SOLICITATION AMENDMENT
MODIFICATION DE L'INVITATION

Title - Sujet Floating Wharves-Multiple Locations Floating wharves, Multiple Locations, New Brunswick	
Solicitation No. - N° de l'invitation EC373-222450/A	Amendment No. - N° modif. 001
Client Reference No. - N° de référence du client EC373-222450	Date 2022-03-21
GETS Reference No. - N° de référence de SEAG PW-\$PWJ-004-6181	
File No. - N° de dossier PWJ-1-44181 (004)	CCC No./N° CCC - FMS No./N° VME
Solicitation Closes - L'invitation prend fin at - à 02:00 PM Atlantic Daylight Saving Time ADT on - le 2022-04-05 Heure Avancée de l'Atlantique HAA	
F.O.B. - F.A.B. Plant-Usine: <input type="checkbox"/> Destination: <input checked="" type="checkbox"/> Other-Autre: <input type="checkbox"/>	
Address Enquiries to: - Adresser toutes questions à: Johnston (PWJ), Edward	Buyer Id - Id de l'acheteur pwj004
Telephone No. - N° de téléphone (506) 343-6382 ()	FAX No. - N° de FAX (506) 851-6759
Destination - of Goods, Services, and Construction: Destination - des biens, services et construction:

Modification numéro 1

TYPE 1 FLOAT CONTAINER DETAIL
DÉTAIL DU CONTENANT FLOTTANT TYPE 1

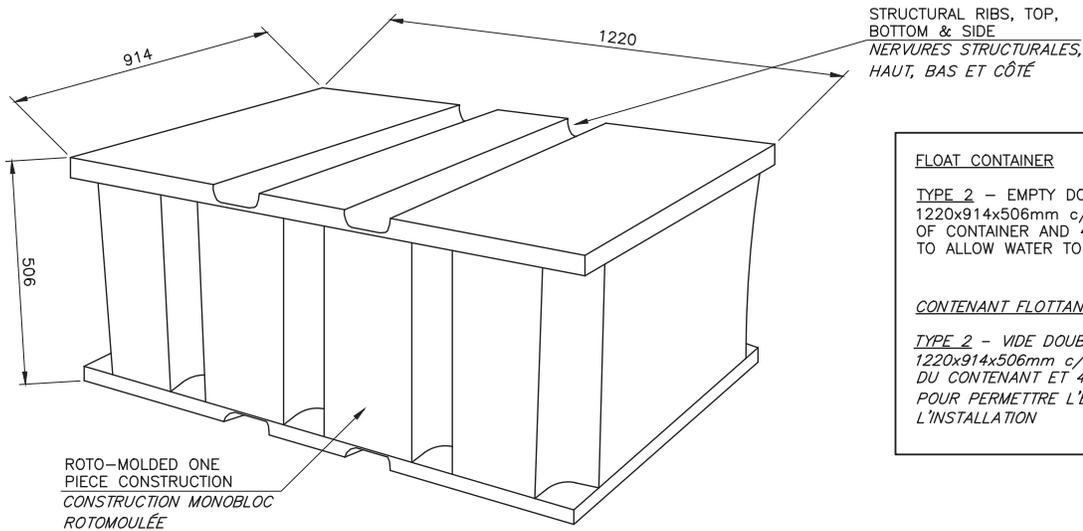
Remarque : mettre à jour, la section 06 08 99, 2.02.5.1 - Veuillez consulter les renseignements mis à jour sur les conteneur.

Les contenants vides sont à double semelle, moins la mousse EPS, dimensions indiquées sur les dessins. Les trous doivent être faits avec soin pour ne pas nuire à l'intégrité du contenant.

FLOAT CONTAINER

TYPE 1 – EXPANDED POLYSTYRENE FOAM (EPS)
2440x1220x506mm or 1830x1220x506mm

FLOAT CONTAINER

TYPE 2 – EMPTY DOUBLE FLANGE
1220x914x506mm c/w 4–20mm \varnothing HOLES ON TOP OF CONTAINER AND 4–20mm \varnothing HOLES IN BOTTOM TO ALLOW WATER TO FILL DURING INSTALLATION
